Keuringsverslag van een elektrische laagspanning- en zeer lage spanningsinstallatie

NIET CONFORM

Datum keuring: 29/07/2025

Straatnaam Hammeveld
Huisnummer 38
Busnummer
Postcode 3061
Gemeente Leefdaal
Land België

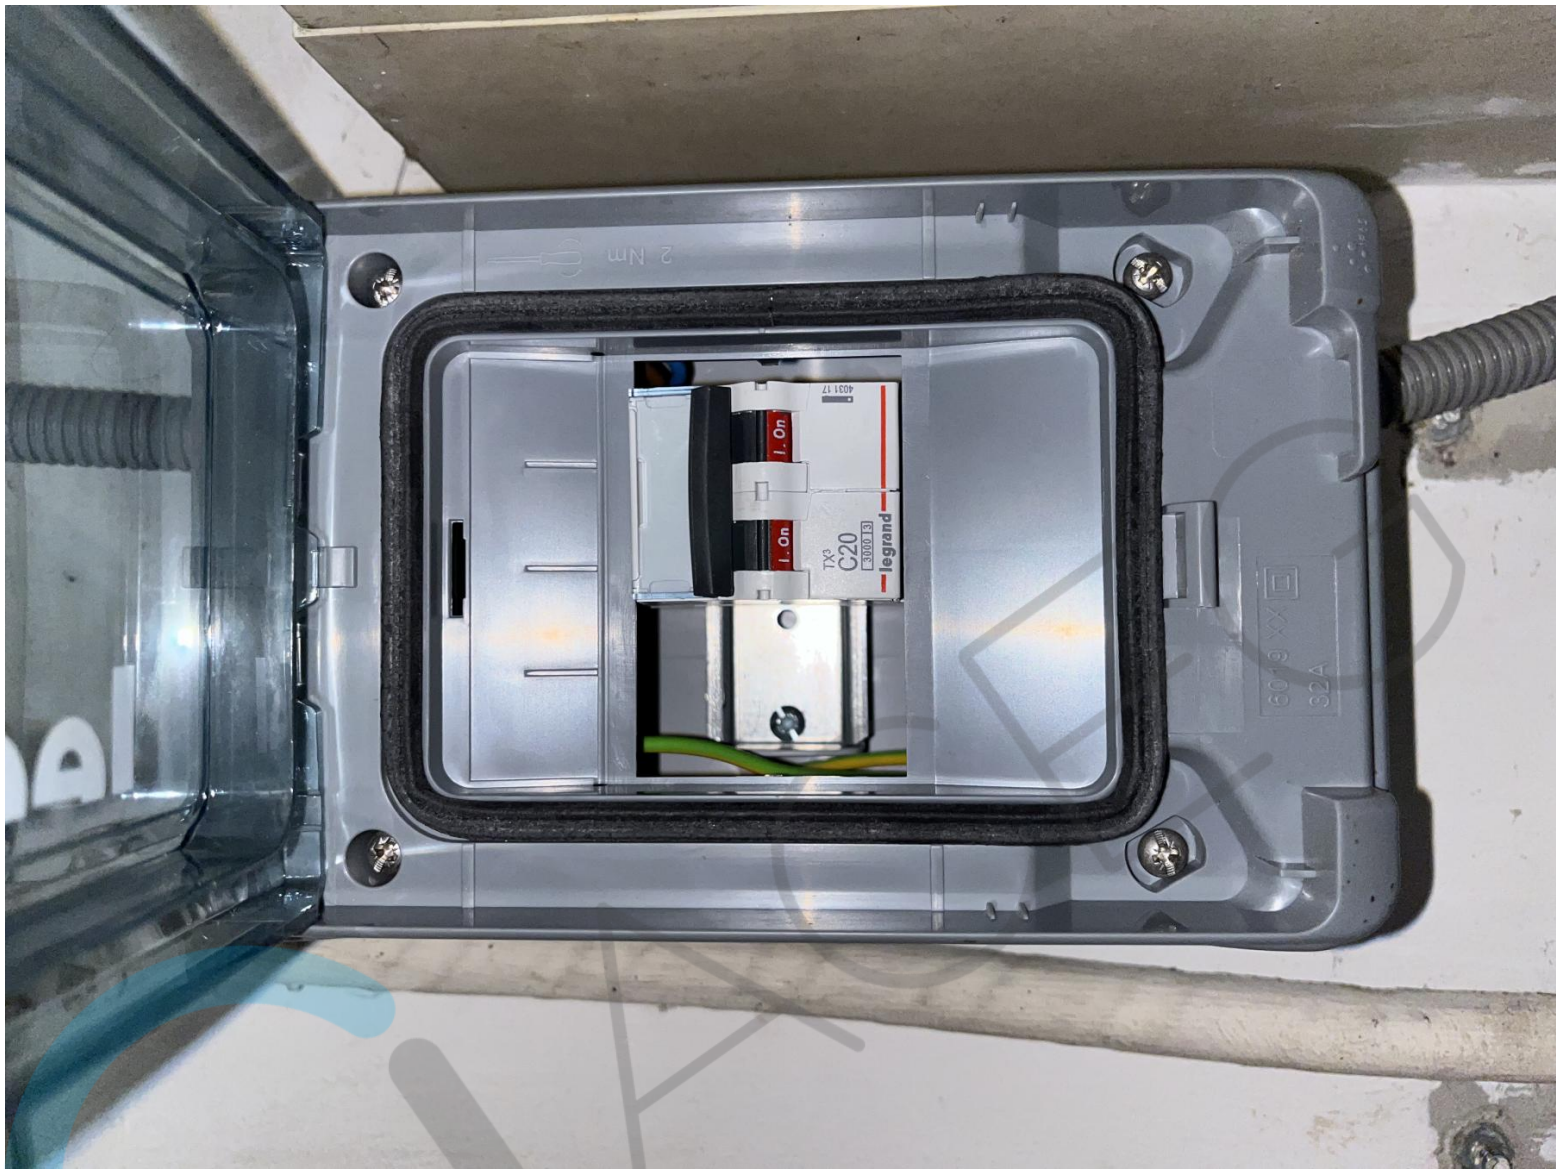
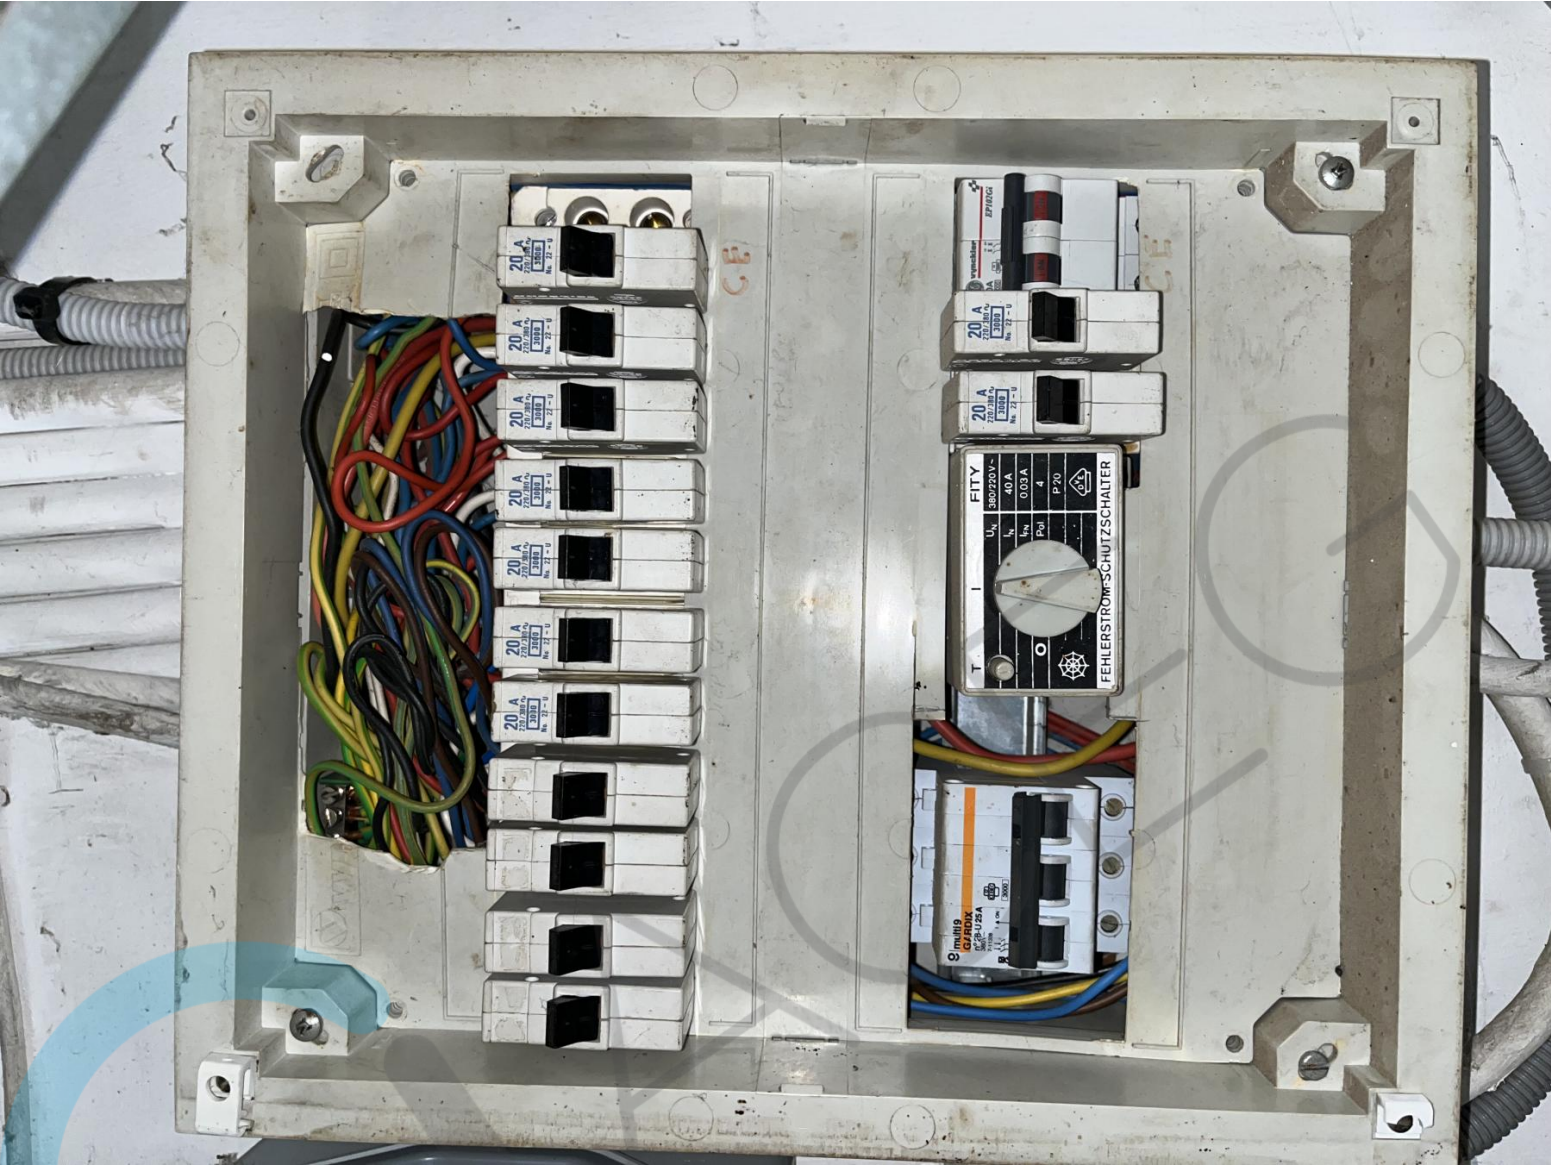
Aarding stuk niet aangesloten
